| Sak | | | |
|------------------------------|---------|-----------------------------------|-----------|
| Grawfelt - Vannledning | | | |
| Frage om 175 - Nore Buskerud | | | |

Ad. Frygne gravfelt i Nore i Numedal.

Gravfelt - planlagt vannledning på Frygne, gnr. 175, Nore.

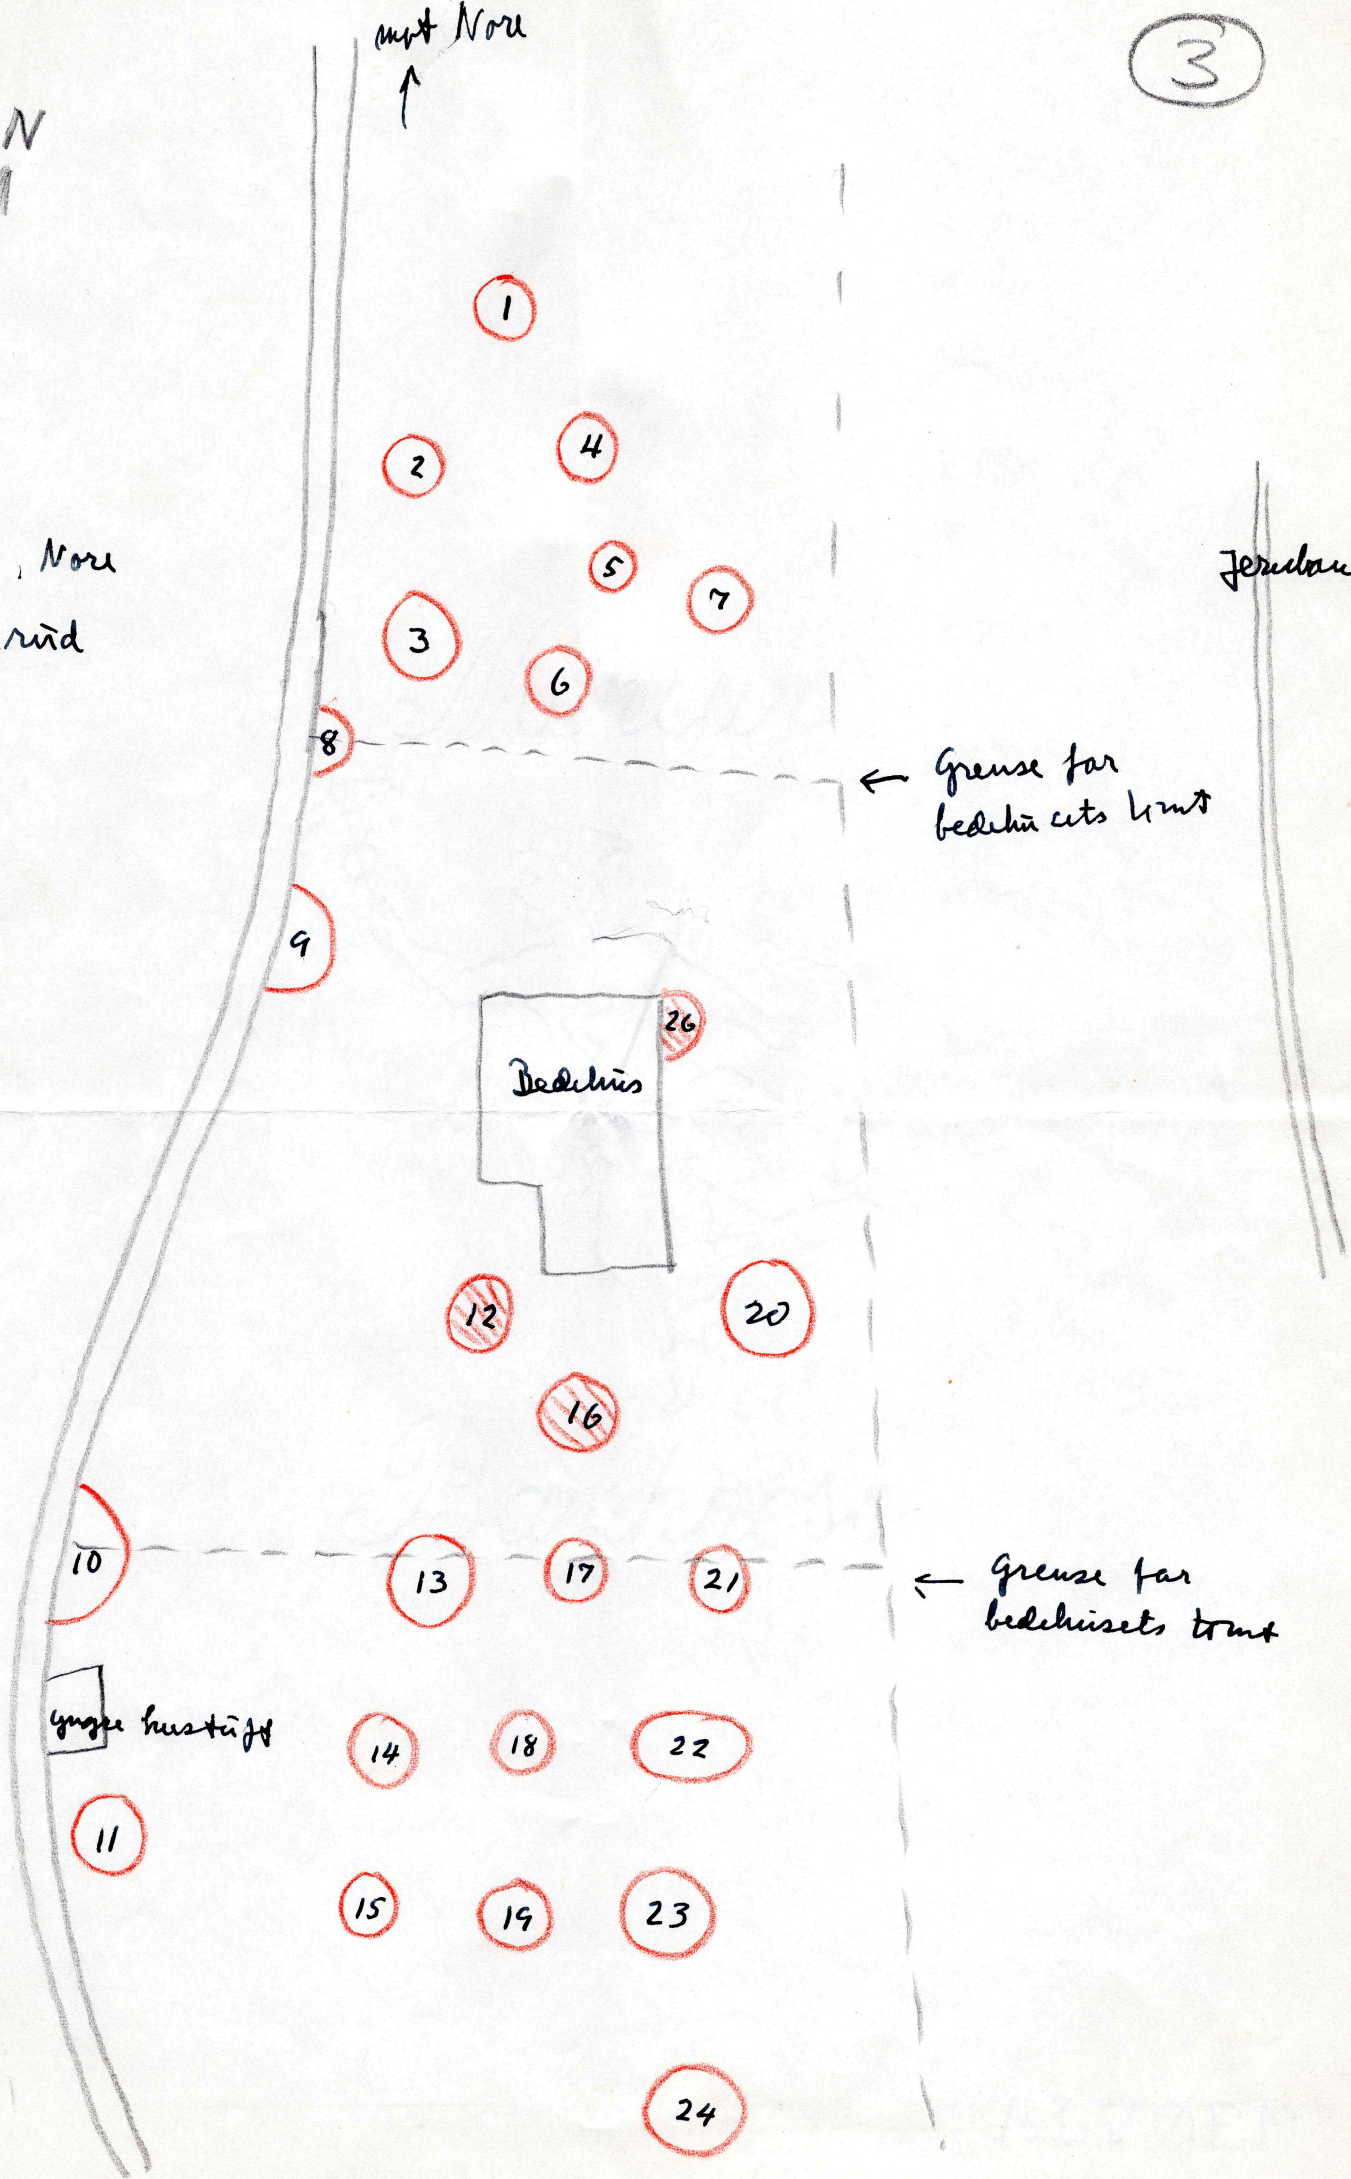
./.
Siden det nå er aktuelt å bore etter vann på bedehustomten, oversender vi kopi av førstekonservator Aslak Liestøls innberetning med kart. Som De vil se av denne er det en gravhaug på tomten, nr. 20 på kartet. Denne må ikke skades ved borearbeidet, og boringen må heller ikke skje i tuftene etter haugene 9, 12, 16 og 26. Dersom det er ønskelig, kan en representant for Oldsaksamlingen være til stede når brønnstedet velges, for sikkerhets skyld. Utgiftene ved en slik befaring vil ikke bli belastet Nore Indremisjon.
